**Avis de la Mission Régionale d'Autorité environnementale
Nouvelle-Aquitaine relatif au
projet de parc éolien de Pugny dans la commune de Moncoutant-
sur-Sèvre (79)**

n°MRAe 2023APNA45

dossier P-2021-10980

Localisation du projet : Commune de Moncoutant-sur-Sèvre (79)
Maître(s) d'ouvrage(s) : Société VALECO
Avis émis à la demande de l'Autorité décisionnaire : Préfète des Deux-Sèvres
En date du : 6 février 2023
Dans le cadre de la procédure d'autorisation : Autorisation environnementale (ICPE)
L'Agence régionale de santé et la préfète de département au titre de ses attributions dans le domaine de l'environnement ayant été consultés.

Figure n° 3 – Carte des mesures compensatoires mise en place pour les chiroptères et l'avifaune (source : étude d'impact, page 415 – à noter qu'une version quasi identique est présentée page 427 pour les mammifères terrestres et amphibiens)

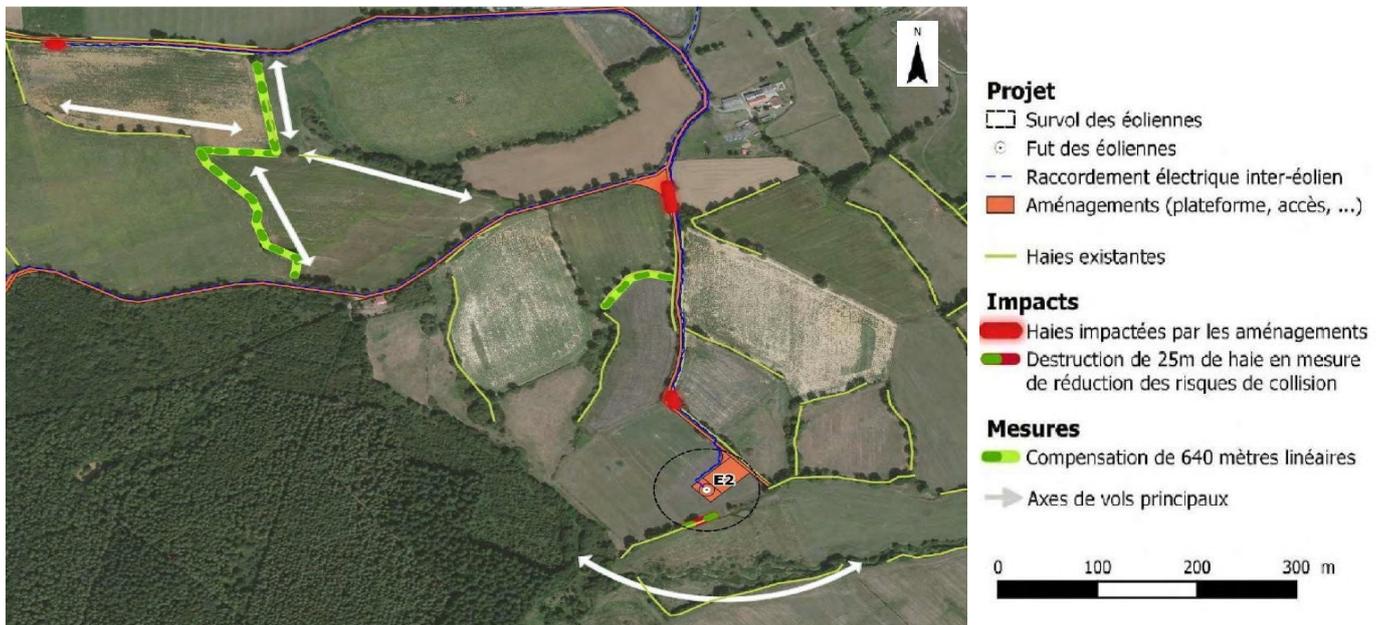
Malgré les superficies impactées par la réalisation du projet, le dossier considère que les impacts résiduels ne sont pas significatifs, et qu'ainsi aucune mesure compensatoire n'est prévue. Au titre de l'avifaune et des chiroptères, il est toutefois proposé de compenser la destruction de 52 m de haies par la plantation d'environ 640 m de haies multistrates réparties sur plusieurs linéaires (page 547) afin de recréer les habitats et corridors pour ces deux groupes.

Figure n° 4 – Carte de caractérisation des risques d'impacts sur les chauves-souris (source : étude d'impact, page 419)

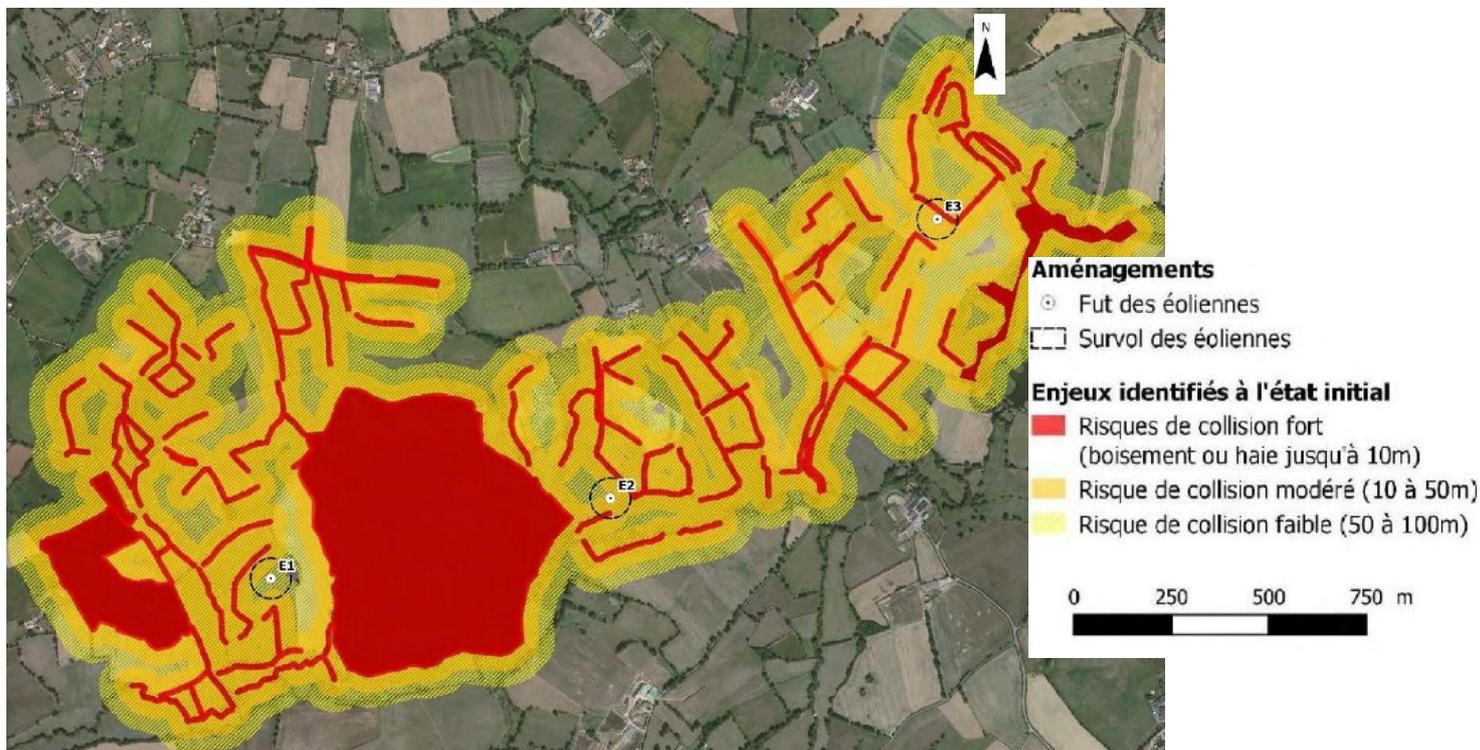
Le dossier considère toutefois que les enjeux liés aux risques de collisions sont modérés, quand bien même l'activité des chauves-souris enregistrée notamment au niveau de l'éolienne E2 est qualifiée d'importante. La cartographie matérialisant le niveau de risques d'impacts pour les chauves-souris (reproduite ci-dessous) montre qu'en prenant en compte la zone dite de « Survol des éoliennes » correspondant à la surface balayée par les pâles ou « Surplomb » et représentant environ 13 892 m², cette dernière intersecte (éoliennes E2 et E3) ou tangente (éolienne E1) un réseau de haies bocagères pour lequel le risque de collision est jugé fort.

Ce risque fort concerne particulièrement les Pipistrelles commune et de Nathusius, le Minioptère de Schreibers (espèces parmi la plus contactée) et la Noctule commune (plus rare) pouvant évoluer en hauteur (page 421).
